Modulo per la presentazione delle osservazioni per i piani/programmi/progetti sottoposti a procedimenti di valutazione ambientale di competenza statale

ID: Codice procedura (ID_VIP/ID_MATTM):10844

Impianto per la produzione di energia elettrica da fonte eolica, costituito da 6 aerogeneratori della potenza complessiva di 37,2 MW, un sistema di accumulo da 25 MW e relative opere connesse in località "Rempillo" nel comune di Pitigliano (GR).

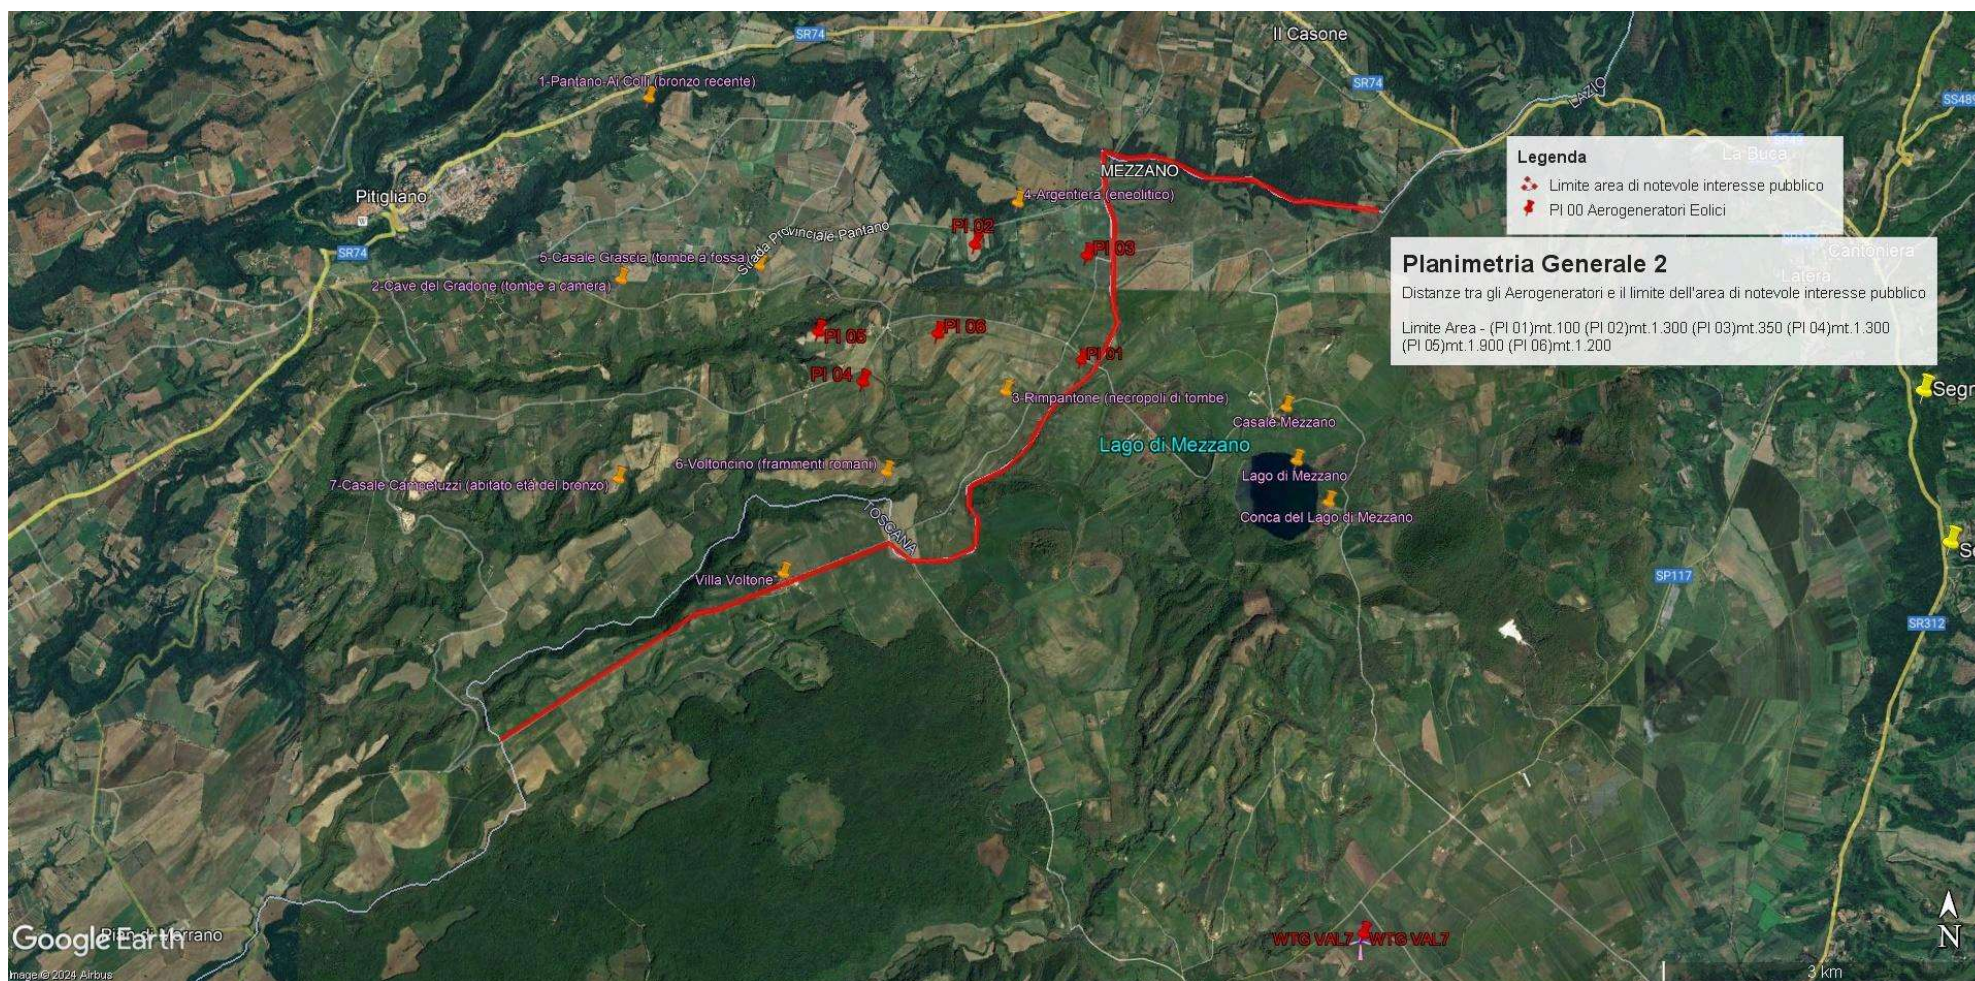
OSSERVAZIONE N. 1 : AREA dell'IMPIANTO EOLICO NON IDONEA ai sensi dell'art. 20 com. 8 lettera c quater del Decreto Legislativo n. 199/2021 e ss.mm.ii.

In sintesi, visti l'art. 20 comma 8 lettera c) quater del D.Lgs n 199/2021 e le Linee guida nazionali appena citate, considerato l'enorme impatto dell'impianto eolico industriale denominato "Rempillo" sulla zona paesaggistica di notevole interesse pubblico ben individuata nelle immagini n.1 e n. 2 e sui Beni Culturali evidenziati nell' immagine n. 3 dell'Allegato alle presenti Osservazioni, per la collocazione delle pale P04 e P05 direttamente all'interno del perimetro di un'area archeologica e per gli impatti anche sull'area intermedia e vasta dei pregiati territori laziali della Tuscia settentrionale e in particolare di quelli del pitiglianese ricco di emergenze agricole, naturalistiche, storiche e archeologiche del periodo etrusco ma non solo, si chiede che venga negata l'autorizzazione all' insediamento dell'impianto eolico denominato "Rempillo".

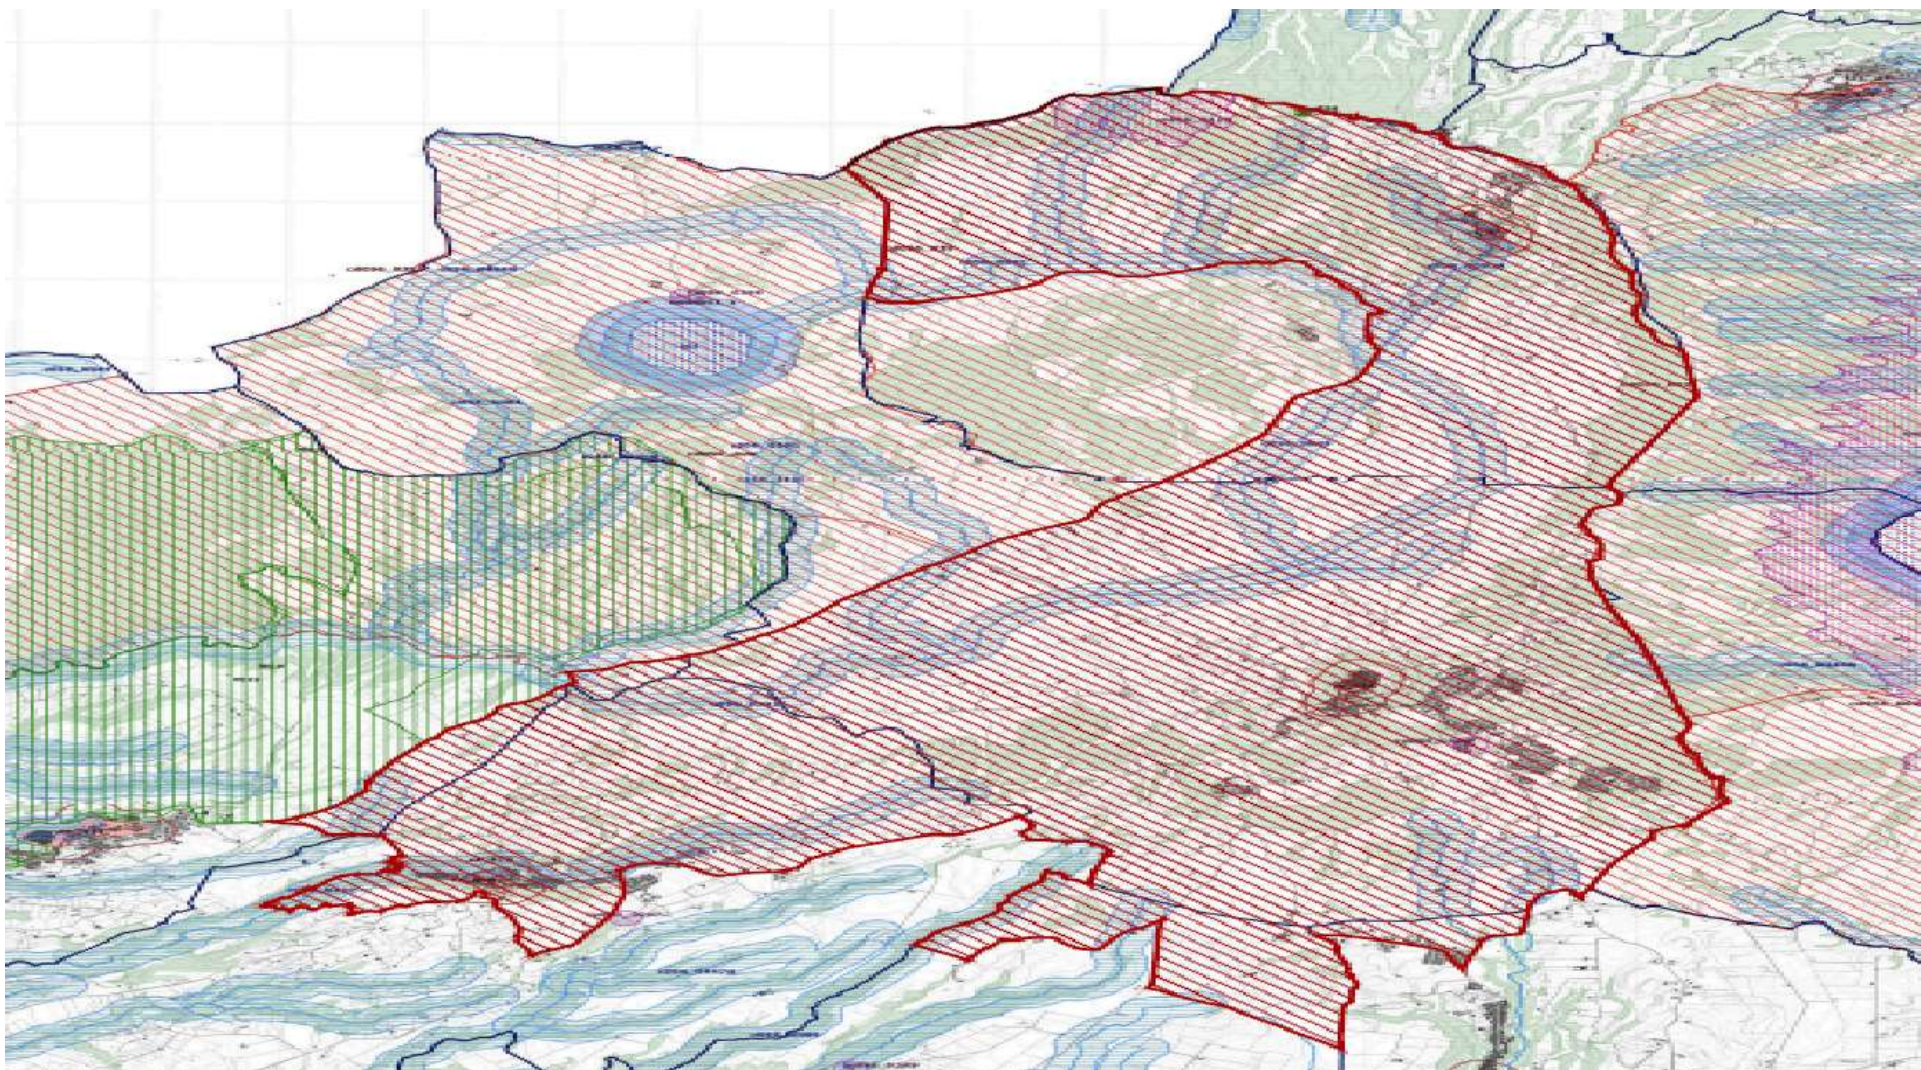
l'immagine n. 2 dell' ALLEGATO) all'area di notevole interesse pubblico " Conca del lago di Bolsena" (D.M. 24.10.1960). Praticamente una vasta zona che per interesse paesaggistico e naturalistico oltre che storico, archeologico e identitario rappresenta un unicum nel panorama nazionale.

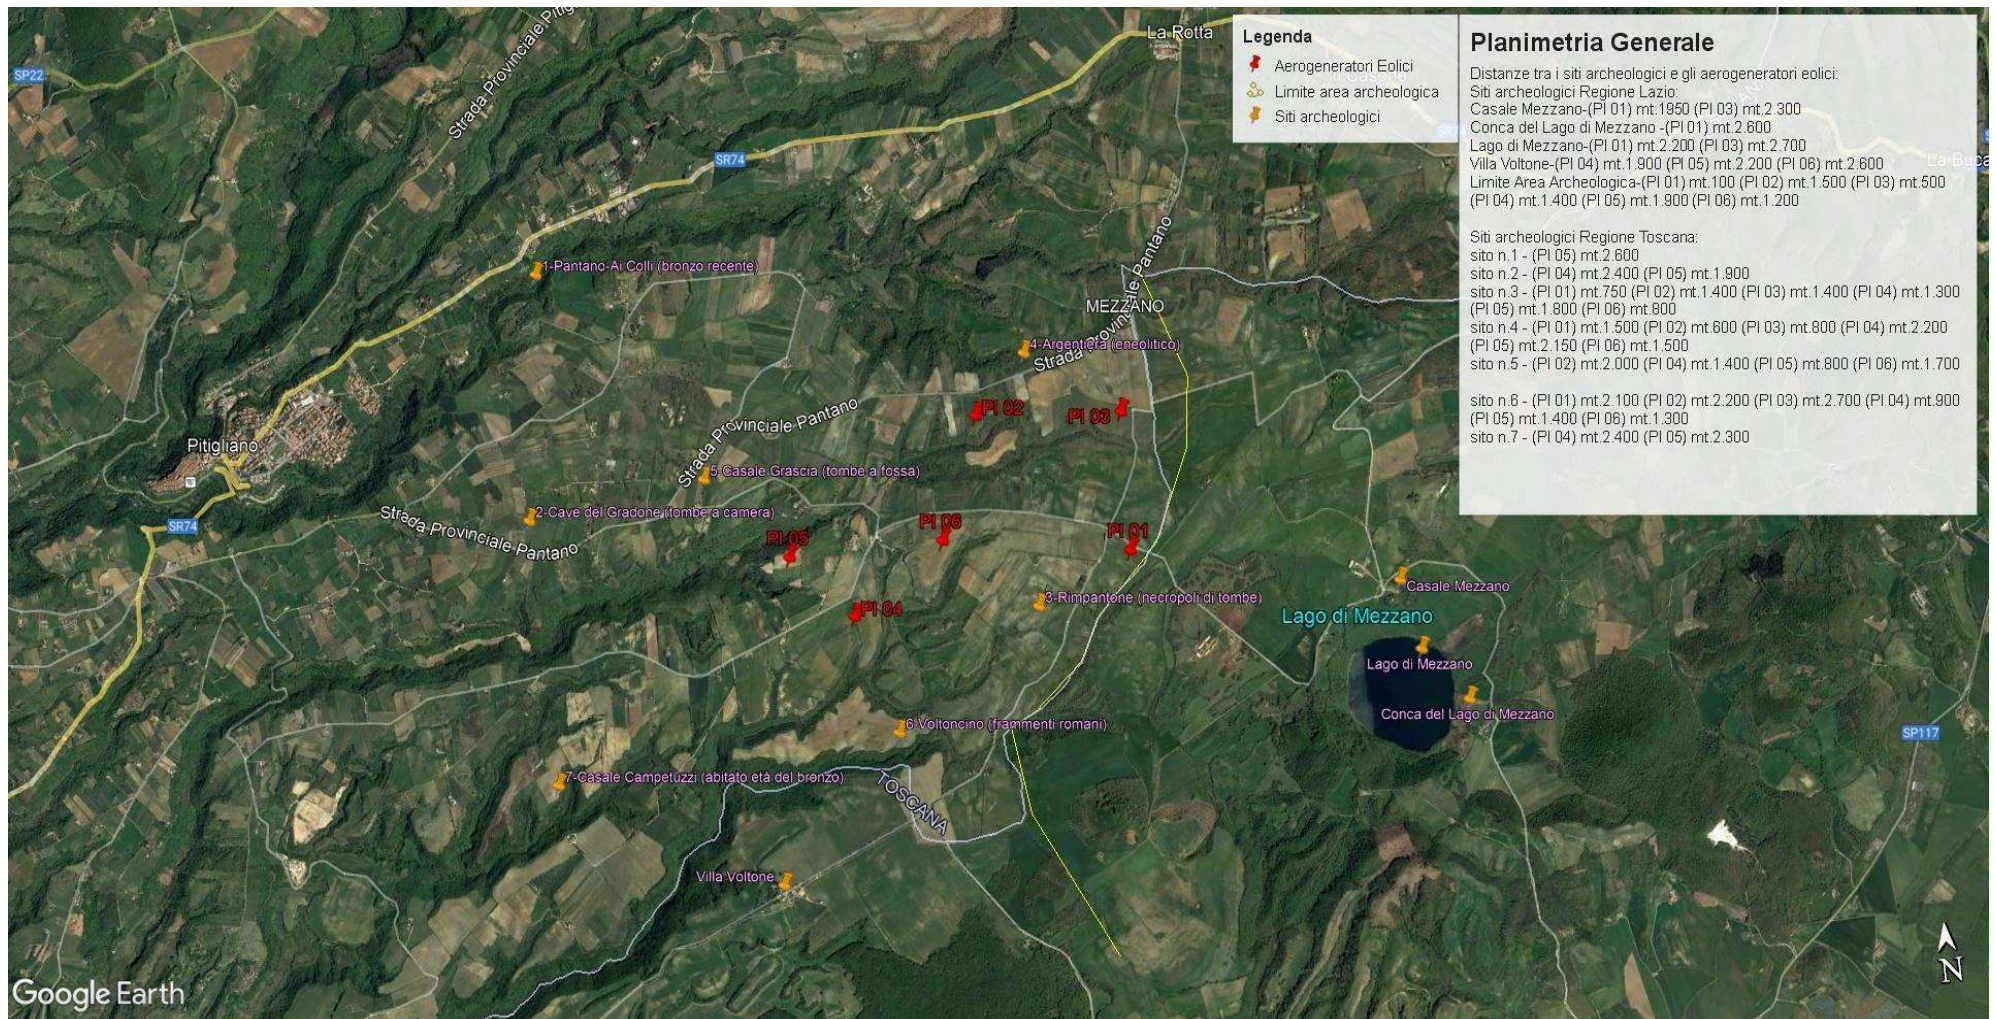
Inoltre, la zona in cui insisterebbe l'impianto eolico industriale Rempillo è compresa nelle fasce di rispetto di 3 km di diversi beni archeologici tutelati dalla parte II del Codice dei Beni Culturali (vedi

Allegato, immagine n. 3). Inoltre le pale P04 e P05 ricadono all'interno di un'area archeologica che la Proponente vorrebbe cancellare per il semplice fatto che non è riportata nel documento regionale ma nel documento provinciale come meglio dettagliato nell'Osservazione n. 5. Alla luce di quanto documentato appare chiaro quindi che la collocazione dell'impianto non ha tenuto conto alcuno dei vincoli dell'area nella quale è stato progettato e l'inserimento dell'impianto eolico nel paesaggio e sul territorio non è corretto (Allegato IV delle Linee guida nazionali di cui al D.M dello Sviluppo economico del 10.09.2010).

Immagine n. 4 Situazione di saturazione da impianti FER nella provincia di Viterbo. Non sono riportati gli impianti fotovoltaici e agrivoltaici che hanno inciso per buona parte nel cumulo di impianti FER per superare già nel 2023 gli obiettivi del PNIEC assegnati alla Regione Lazio per il 20230.

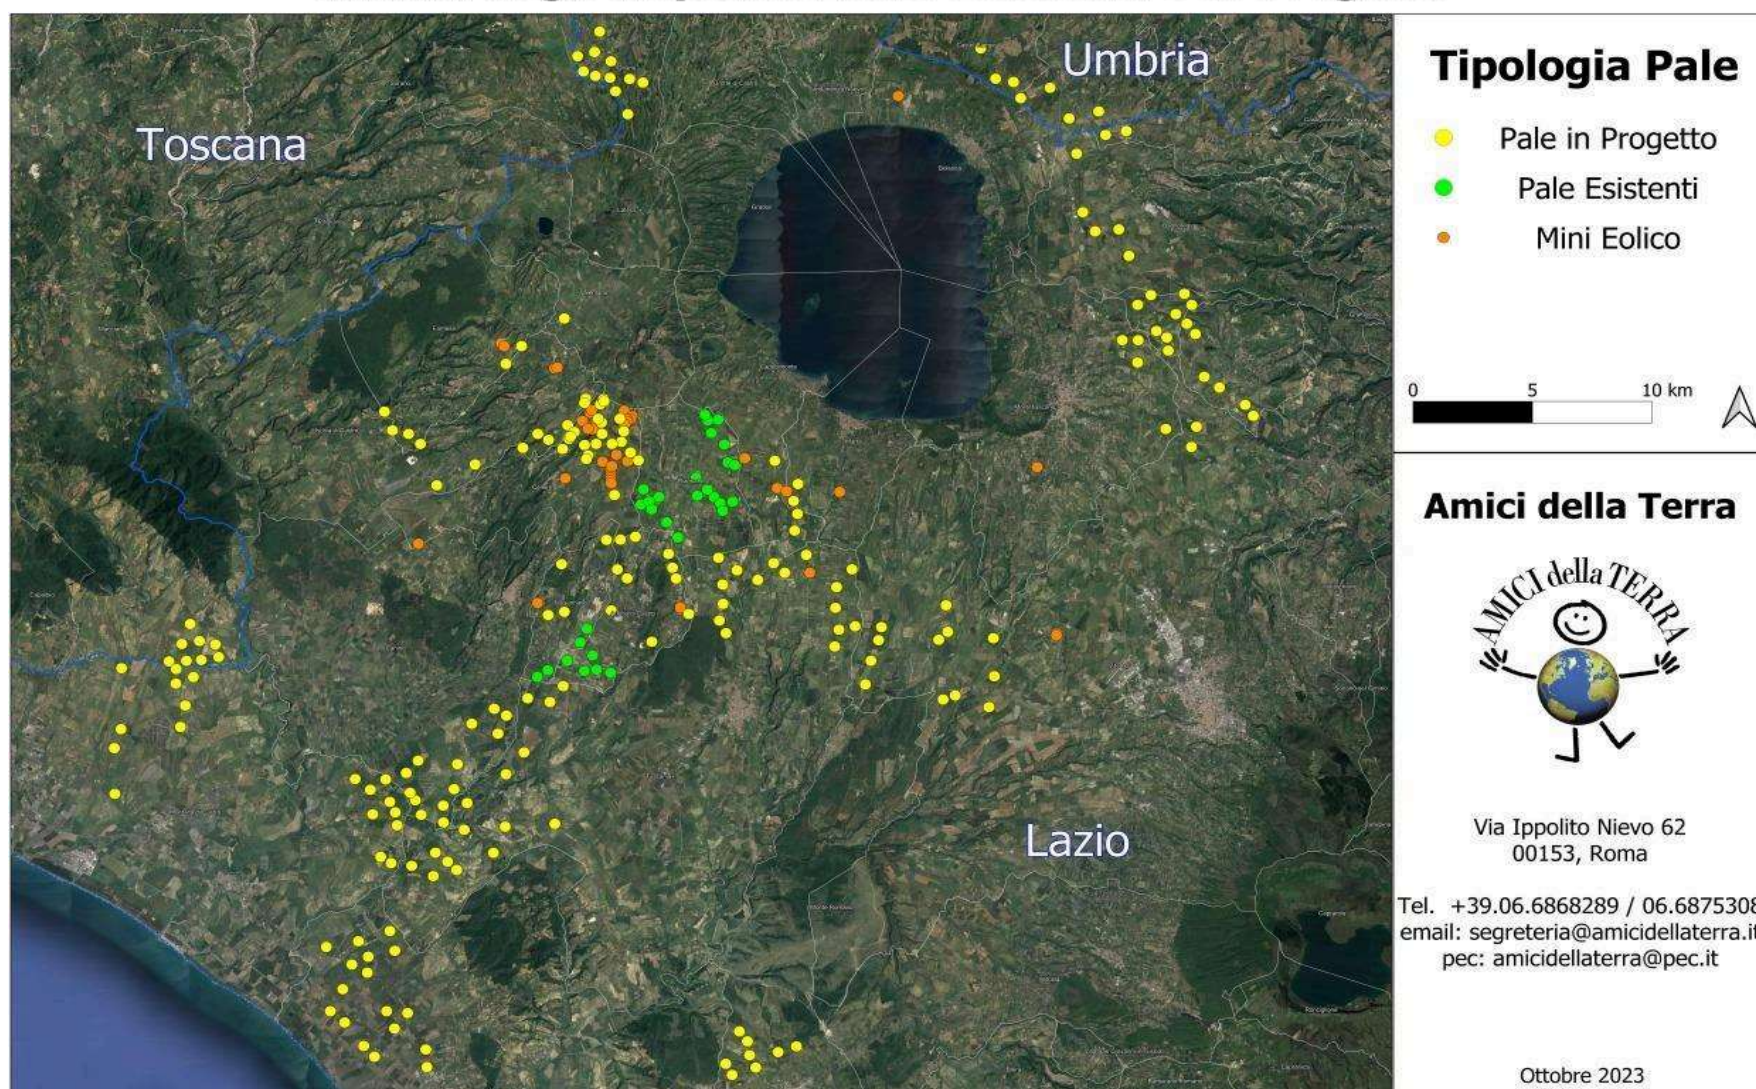
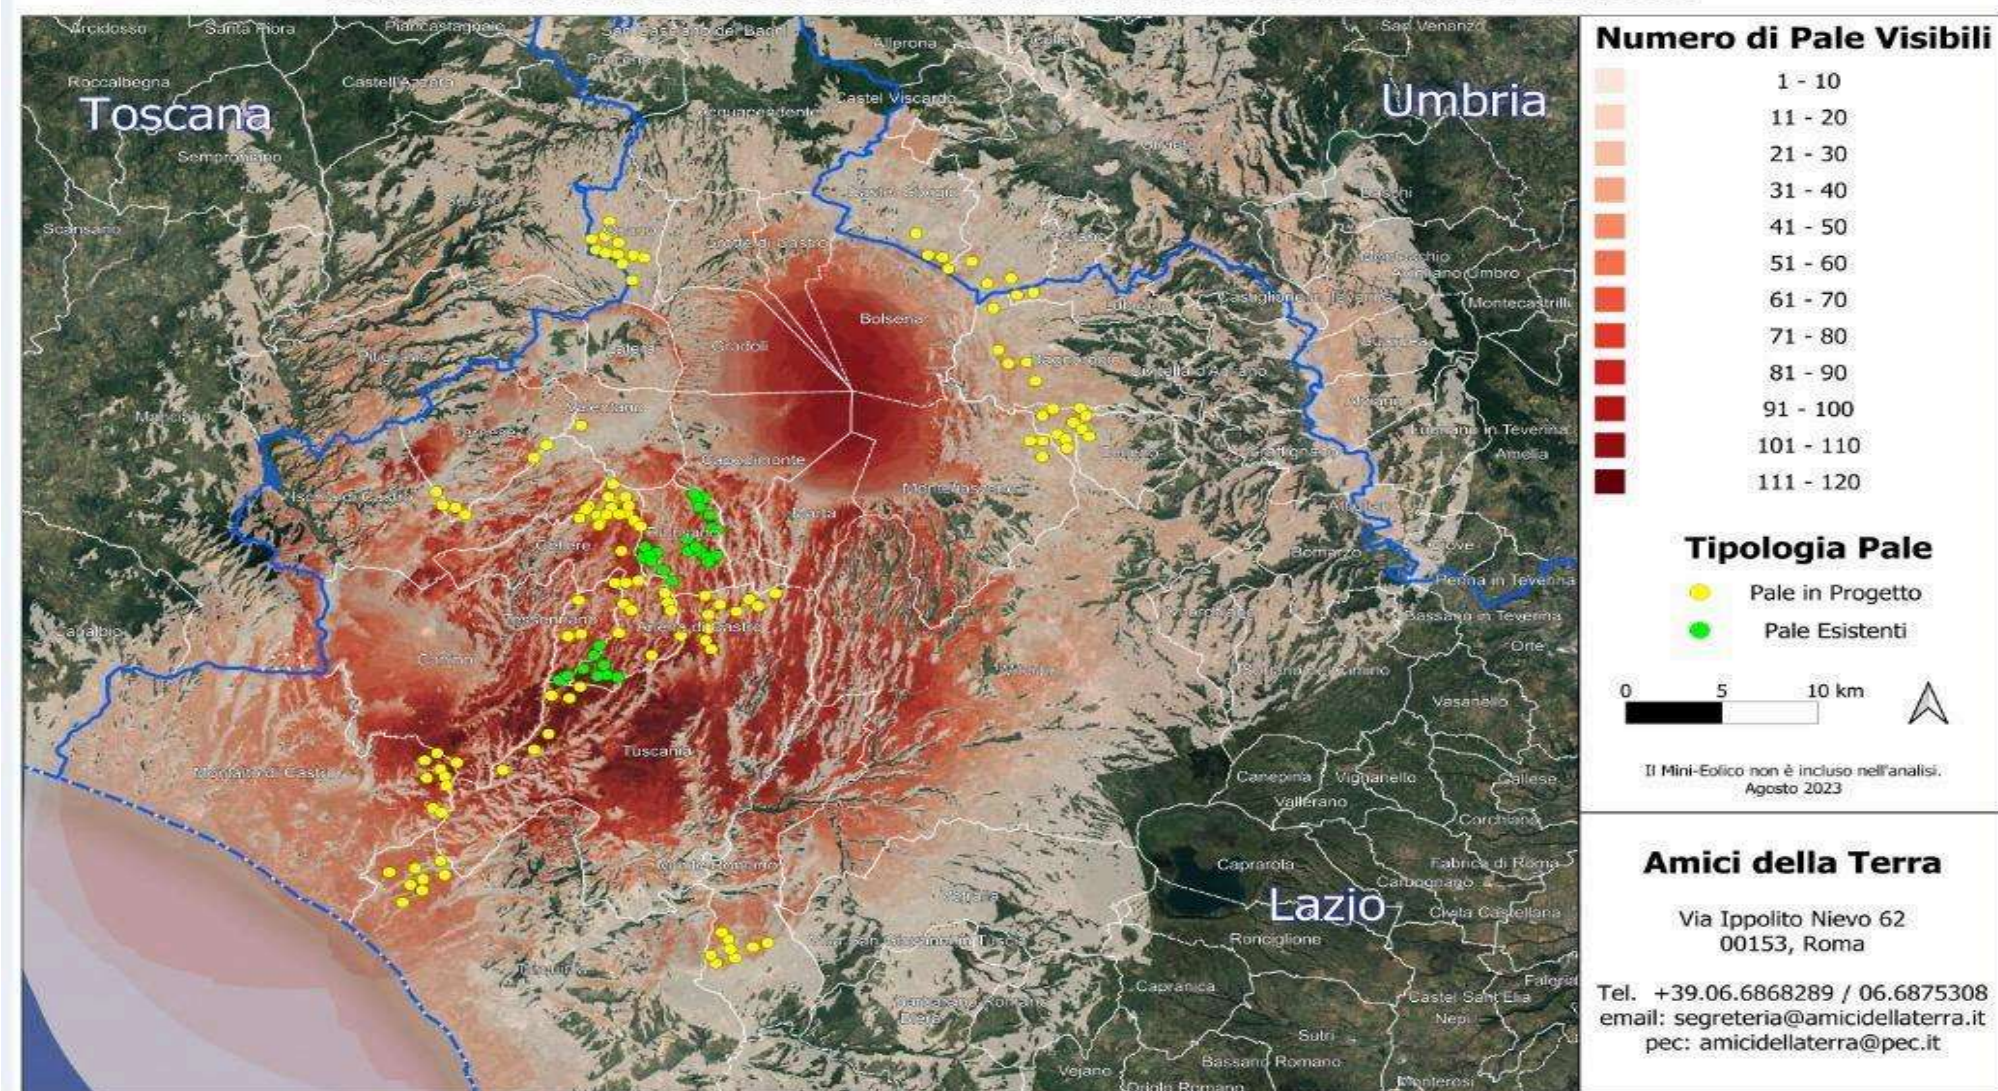
nn. 1 e 2 e crea anche degli impatti negativi anche sui beni naturalistici come verrà dettagliato nell'Osservazione n. 4. Inoltre andrebbe a sommarsi al già enorme cumulo di impianti eolici e fotovoltaici e geotermici che già creano una elevata criticità ambientale nella provincia di Viterbo e interferiscono anche con il territorio toscano come si può vedere dalle immagini nn. 4 e 5 dell'Allegato n. 1.
